Mission régionale d'autorité environnementale
PROVENCE - ALPES - CÔTE D'AZUR

Avis délibéré de la Mission régionale d'autorité environnementale Provence-Alpes-Côte d'Azur sur le projet de construction du téléphérique de la Girose (3^{ème} tronçon des téléphériques des Glaciers de la Meije) sur la commune de la Grave (05)

N°MRAe
2021APPACA18 / 2786

Figure 4 : Plan des itinéraires (en jaune) des Vallons de la Meije et localisation du projet de téléphérique de la Girose (Source dossier d'étude d'impact p121).

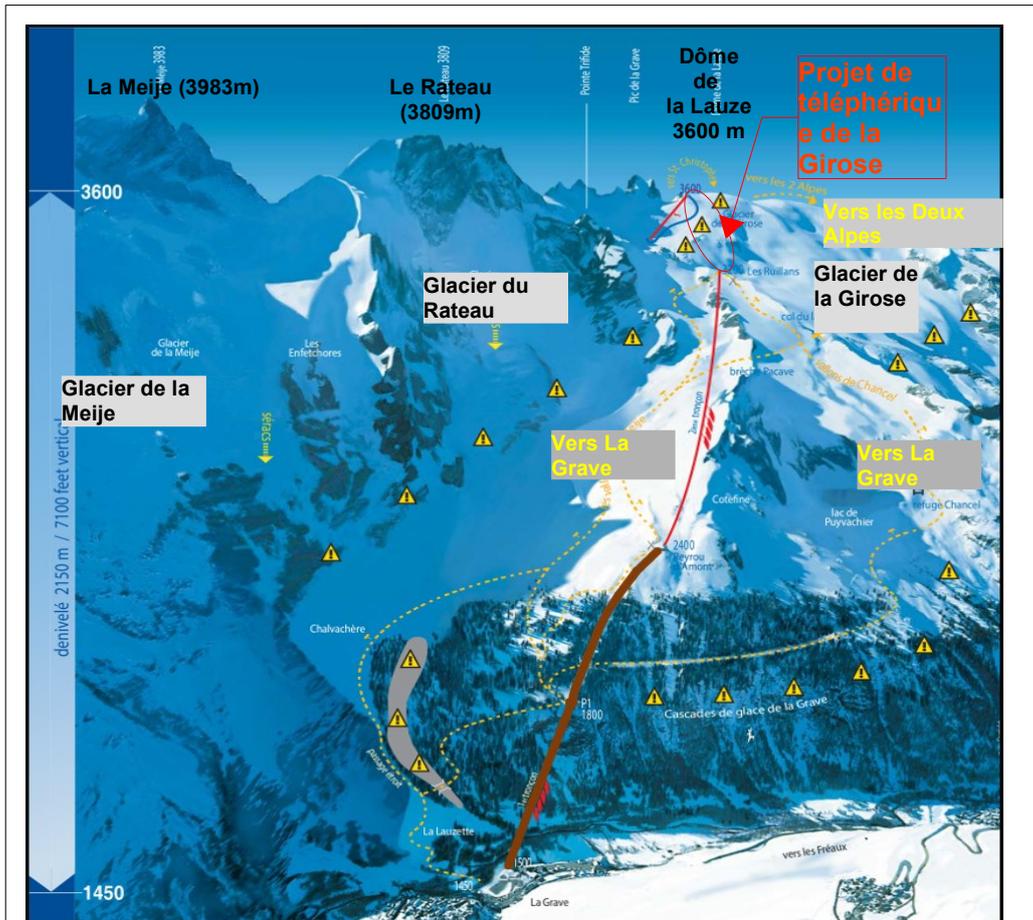
Par ailleurs, l'étude n'évoque pas le territoire isérois (par exemple le vallon de la Selle, au cœur du parc des Écrins, ou le domaine des Deux Alpes accessible par le glacier du Mont de Lans) pourtant déjà largement emprunté par les utilisateurs des infrastructures en place, comme le montre en partie la carte des activités estivales actuelles (cf. figure 3) carte de chaleur), ainsi que le plan des itinéraires du vallon de la Meije (cf figure 4).

La figure 3 présente une information visuelle sur la répartition spatiale des usagers du site en été, mais ne donne pas d'information quantitative sur les flux ni ne précise les circulations, en dévalaison des vallons ou en ascension des sommets, en hiver comme en été.

Figure 5 : Extrait de la carte des vocations de la charte du parc national des Écrins (Source dossier d'étude d'impact p.253).

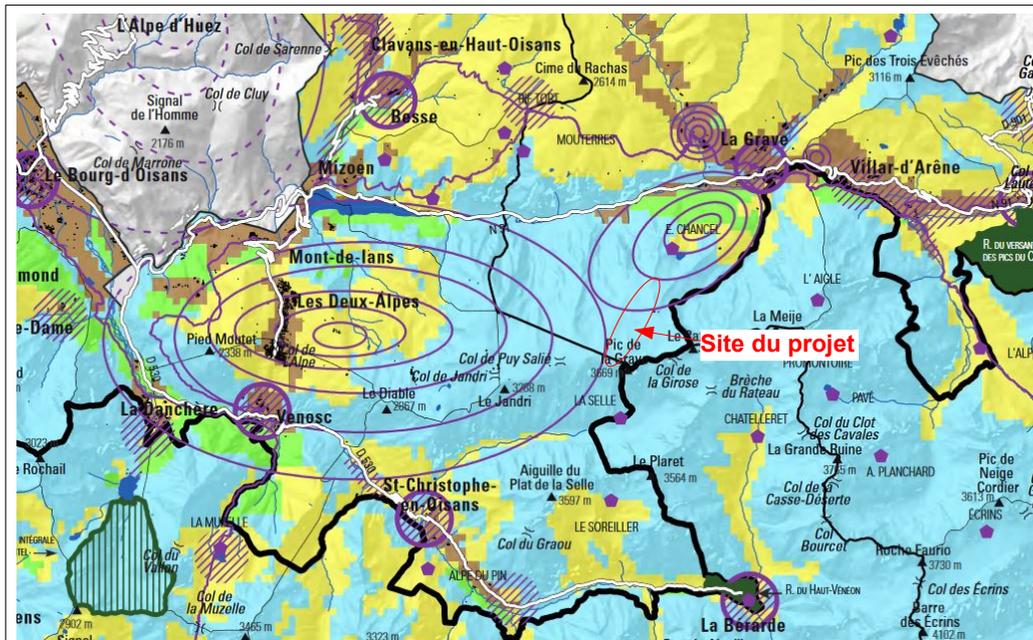
- entièrement dans l'aire d'adhésion du Parc national des Écrins, à proximité immédiate du cœur du parc et, d'après la carte des vocations de la charte du parc validée par décret, dans une zone dite de « *montagne sauvage* » où dominent « *majoritairement des milieux de haute montagne à dominante minérale (glaciers et neiges permanentes, milieux rocheux, moraines, éboulis actifs et stabilisés plus ou moins colonisés, combes à neige...)*... ». D'autre part cette carte (p.253 de l'étude d'impact) fait apparaître que le site du projet de téléphérique, ainsi que les espaces desservis par le projet, sont en majorité en dehors d'un espace associé aux stations touristiques comme le montrent les cercles concentriques (cf. figure 5 ci-après) ;
